Městská část Praha 14
Zastupitelstvo městské části

15. zasedání Zastupitelstva městské části Praha 14
konaného dne 19. 6. 2018

k vyjádření městské části Praha 14 k Metropolitnímu plánu (MPP)

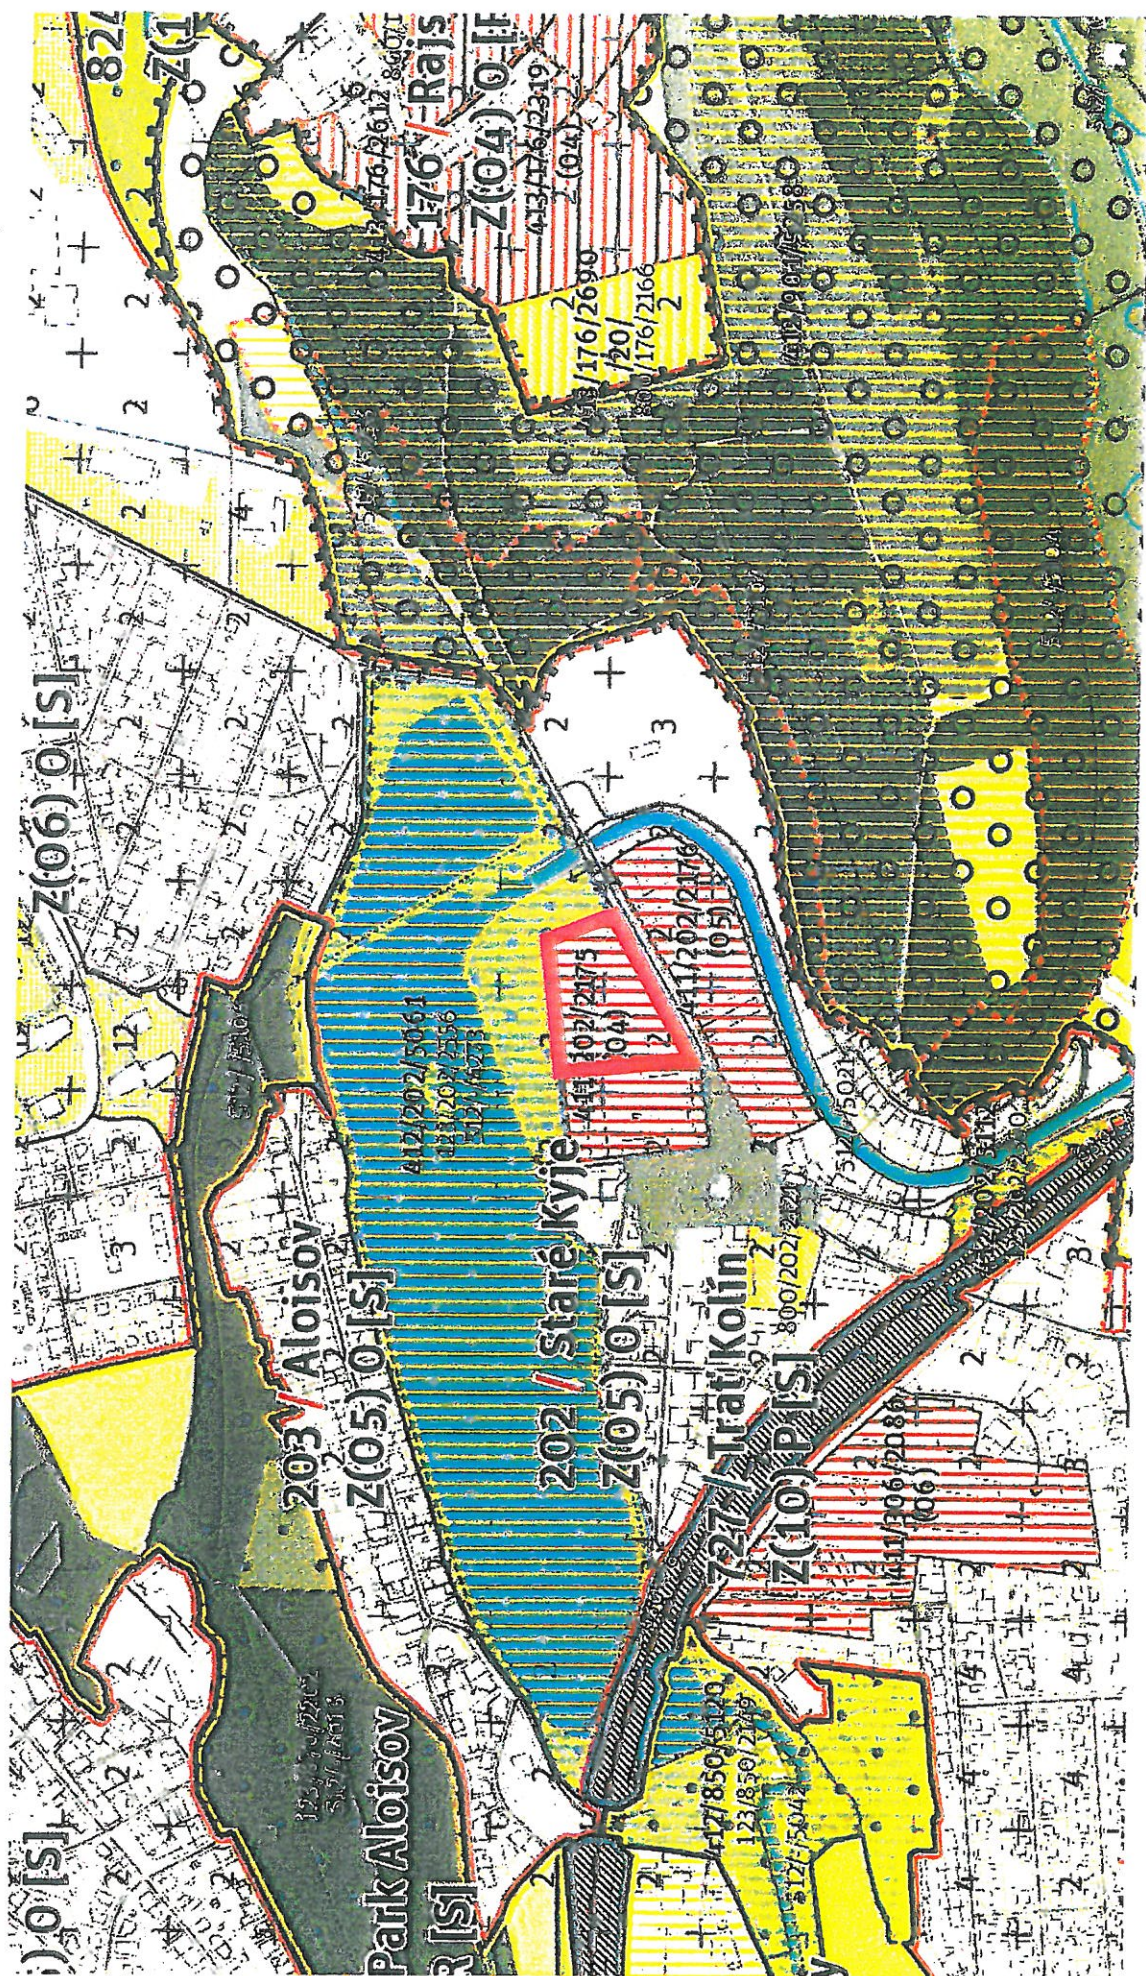
Městská část Praha 14 podává připomínku k navrženému vymezení části lokality 202/Staré Kyje, transformační plocha 411/202/2175, vymezené jako zastavitelná obytná lokalita (hranice připomínkovaného území viz grafická příloha č. 02).

Městská část v tomto území rozvíjí potenciál přírodního biotopu a jejím cílem je v území zachovat přírodní charakter a rozvíjet toto území jako rekreační.

- zmíněné území vymezit do ploch zastavitelných s rekreačním využitím

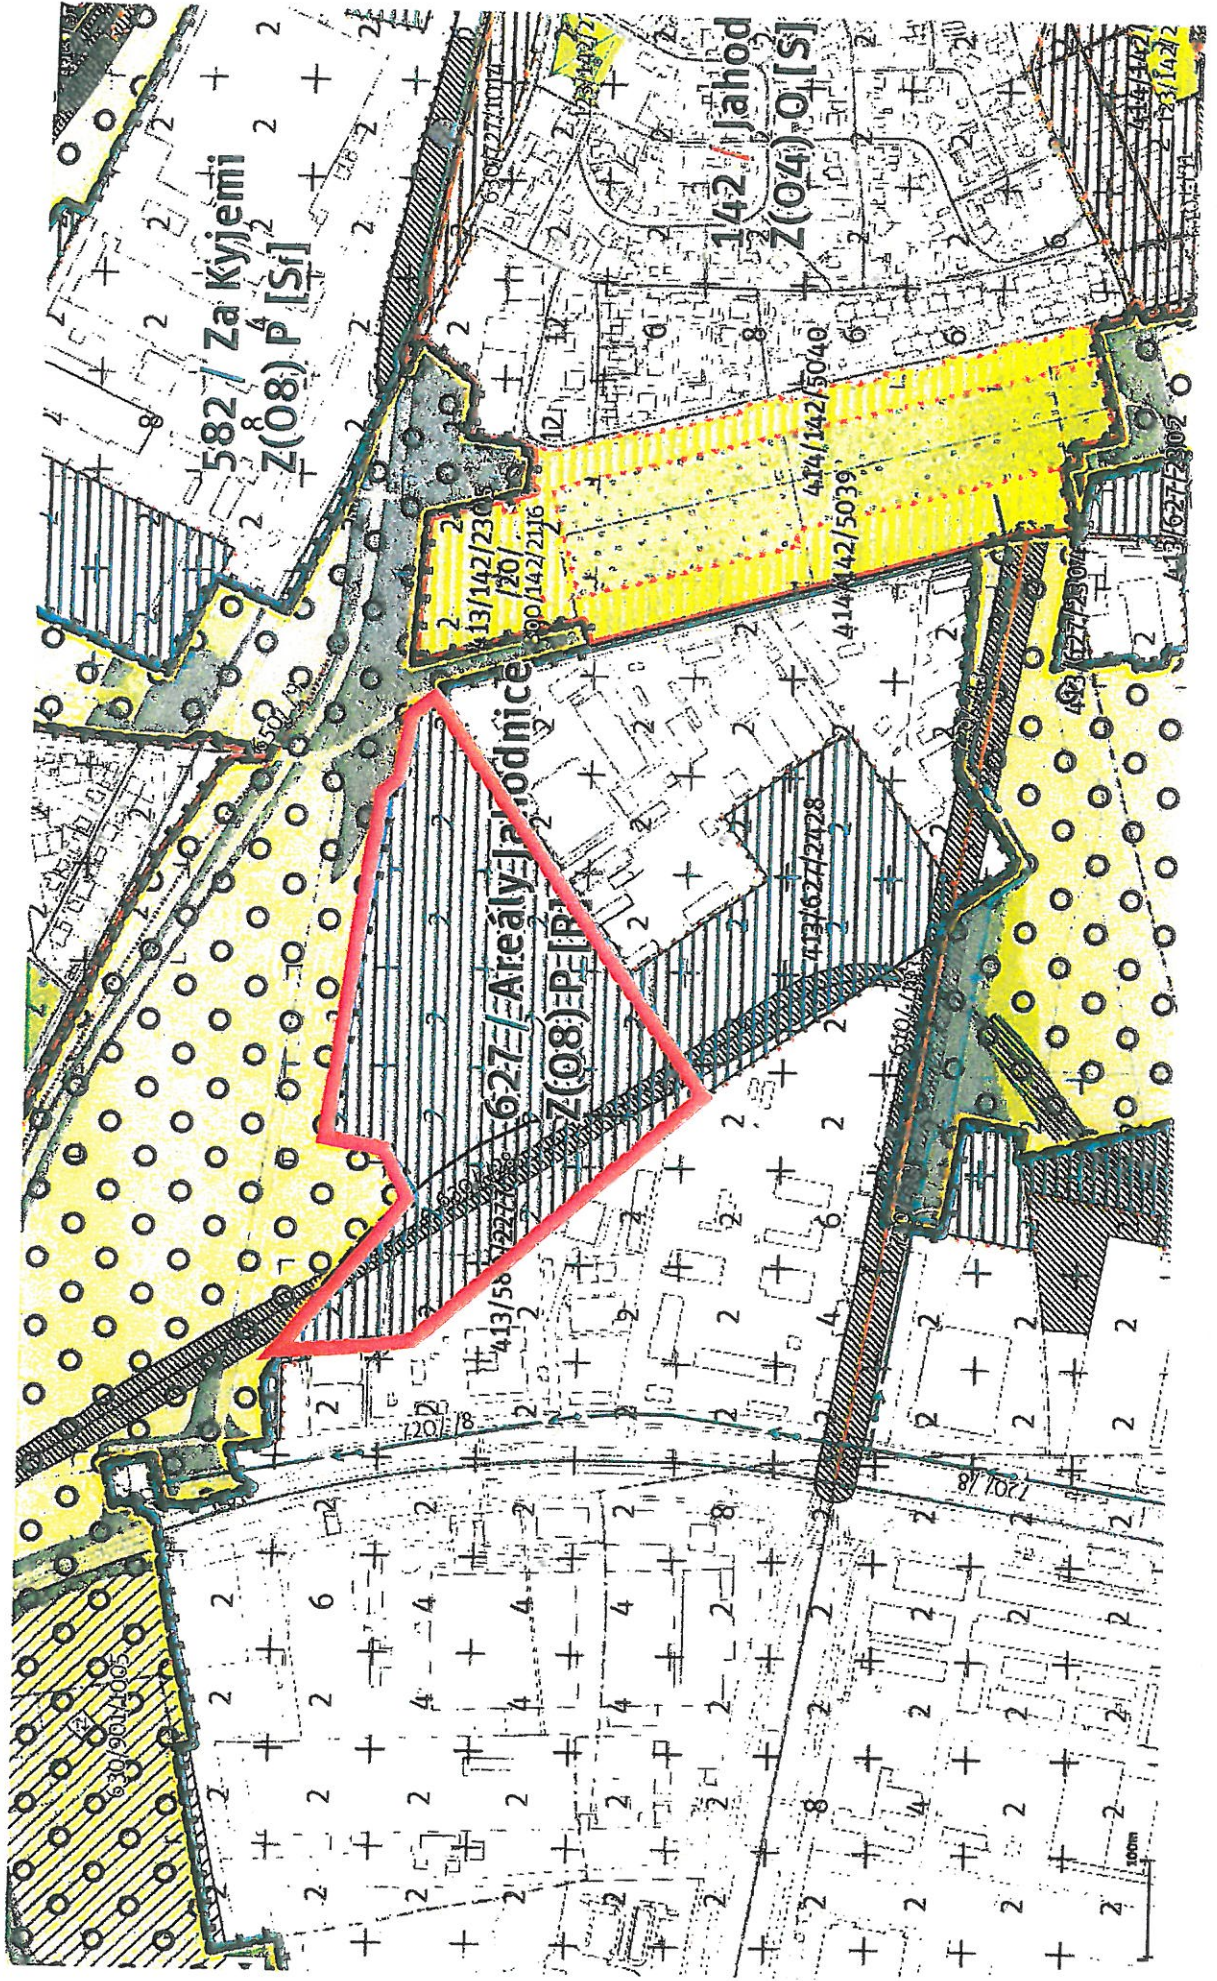
Městská část Praha 14 podává připomínku k navrženému vymezení části lokality 627/Areály Jahodnice, transformační plocha 413/627/2428, a lokality 580/Malešická průmyslová oblast, transformační oblast 413/580/2277, vymezené jako zastavitelná produkční lokalita (hranice připomínkovaného území viz grafická příloha č. 03). S rozlohou a hranicí vymezení této lokality, a tím i s návrhem jejich regulativů městská část nesouhlasí.

- transformační plochu 413/627/2428 vymezit pouze na území jihozápadně od stávajícího areálu při ulici Nedokončená (viz grafická příloha č. 3a).
- severní část vymezené transformační plochy 413/627/2428 (viz grafická příloha č. 3b) vymezit jako lokalitu zastavitelnou rekreační.
- u transformační plochy 413/580/2277 východní hranici území vymezit pouze po území stávajícího průmyslového areálu a návrhové území přičlenit do lokality zastavitelné rekreační (viz grafická příloha č. 3b).
- Severní část nad lokalitou Horní Lada vymezit do zastavitelných rekreačních ploch (viz grafická příloha č. 3c)

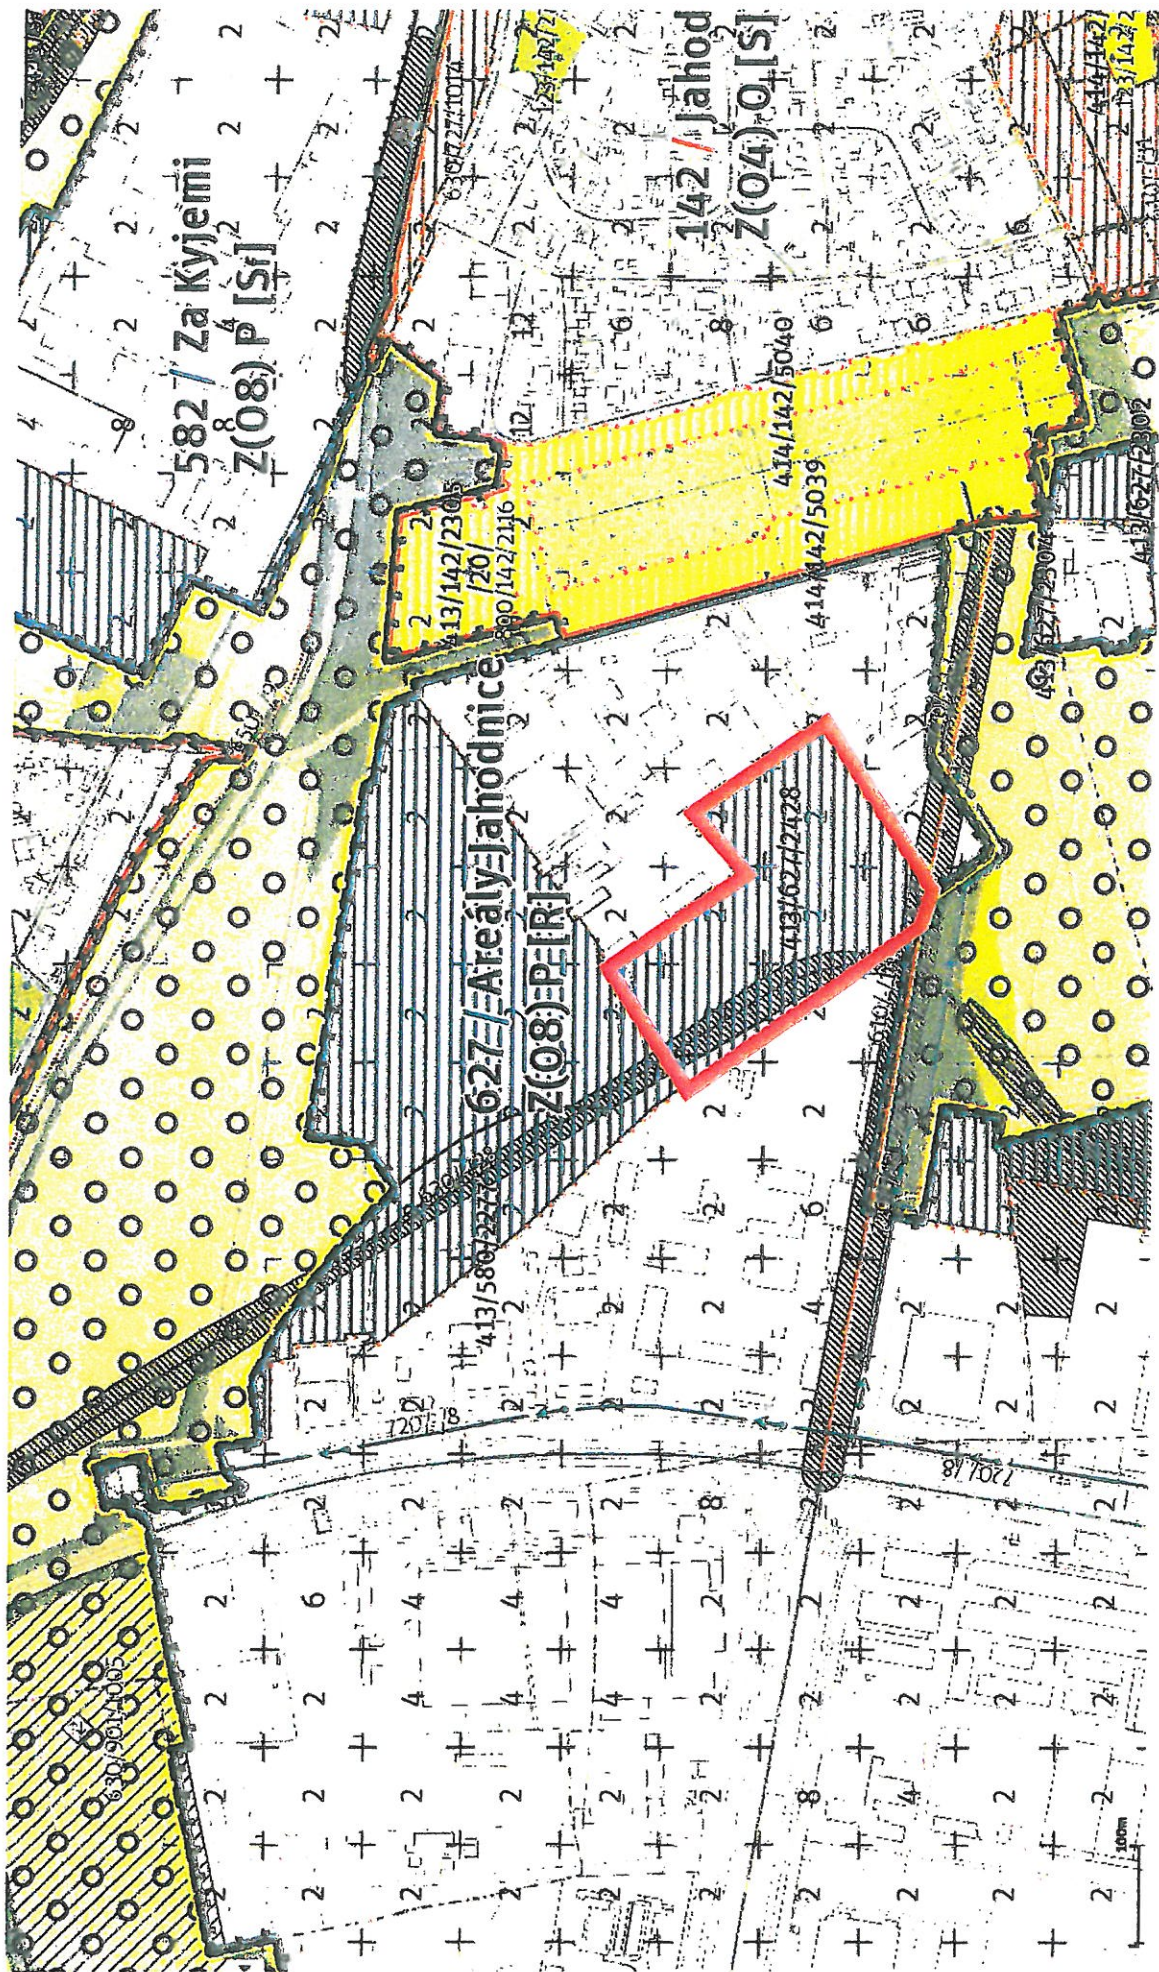
Městská část Praha 14 podává připomínku k navrženému vymezení části lokality 582/Za Kyjemi, rozvojová plocha 413/582/2447, vymezené jako zastavitelná produkční lokalita (hranice připomínkovaného území viz grafická příloha). S rozlohou a hranicí vymezení této lokality a tím i s návrhem jejich regulativů městská část nesouhlasí.

Městská část v této lokalitě apeluje na zachování stávajícího stavu nezastavěného území, která má nemalý význam pro přírodní propojení lokality Čihadla - rekreační park Jahodnice - Horní Lada.

Pro rozšiřování ploch stávajícího areálu je dostatečný potenciál na východě území. Zároveň požaduje zachování izolačního pásu zeleně.

- rozvojovou plochu 413/582/2447 připojit k sousední nezastavitelné rekreační lokalitě, typ struktury: leso - zemědělská krajina, která by zajistila zachování ploch přírodního charakteru.
- Zachovat oddělovací pás zeleně dle stávajícího ÚPSÚ hl.m. Prahy mezi průmyslovým areálem a komunikací mezi ulicemi Pilská a Lomnická.

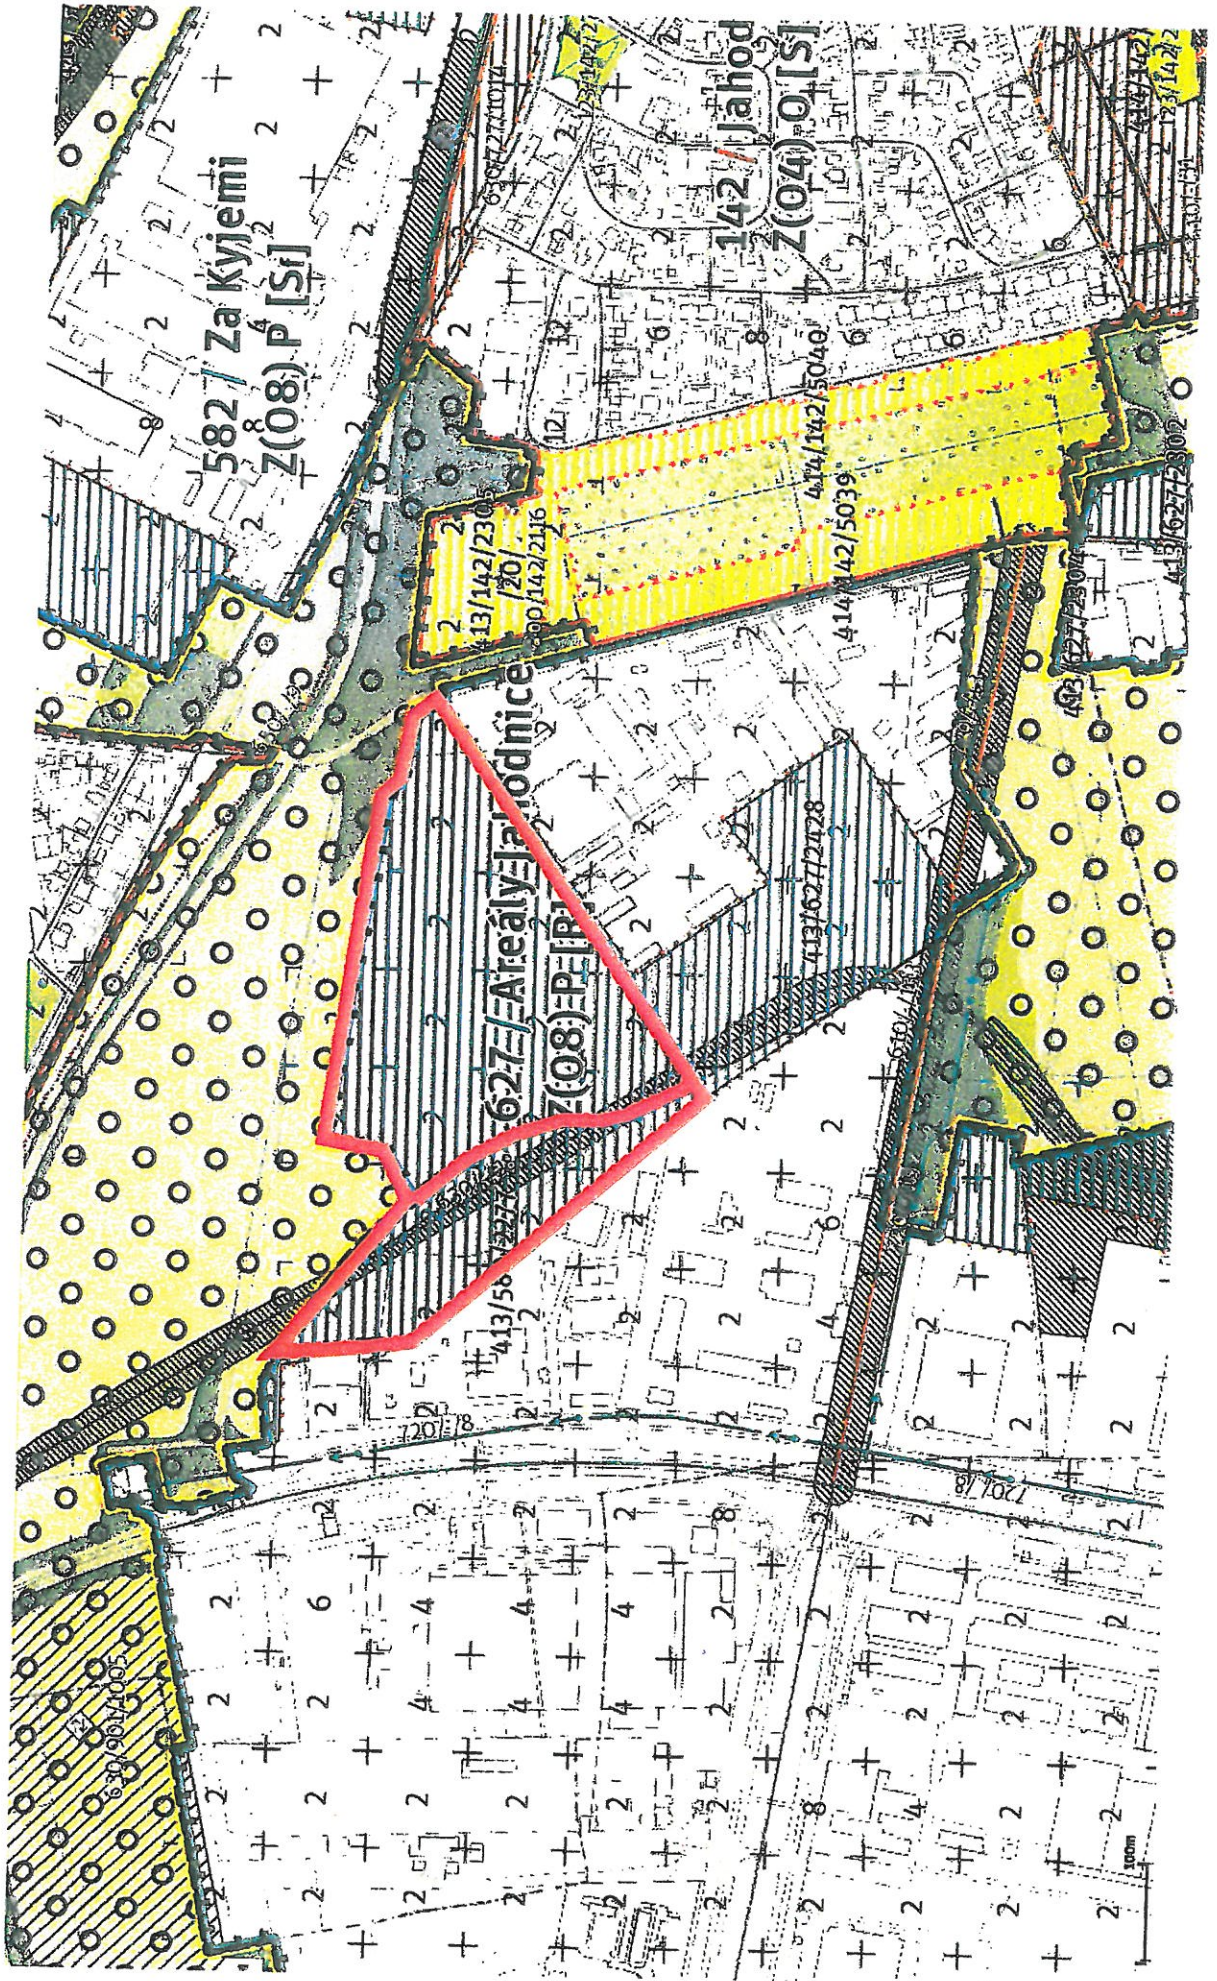
Městská část Praha 14 podává připomínku k navrženému vymezení územní rezervy 630/901/1005 City - logistický terminál Praha-Malešice a požaduje tuto územní rezervu již nevymezovat.

Vymezení plochy pro překladiště je nekonceptní, neboť neřeší složitou dopravní zátěž této lokality. Městská část zásadně nesouhlasí ani s touto případnou územní rezervou pro tento záměr. Jednalo by se o záměr s velmi negativním dopadem na občany městské části nejen již zmíněnou dopravu, ale i z hlediska hlukové zátěže a zvýšený emisí.
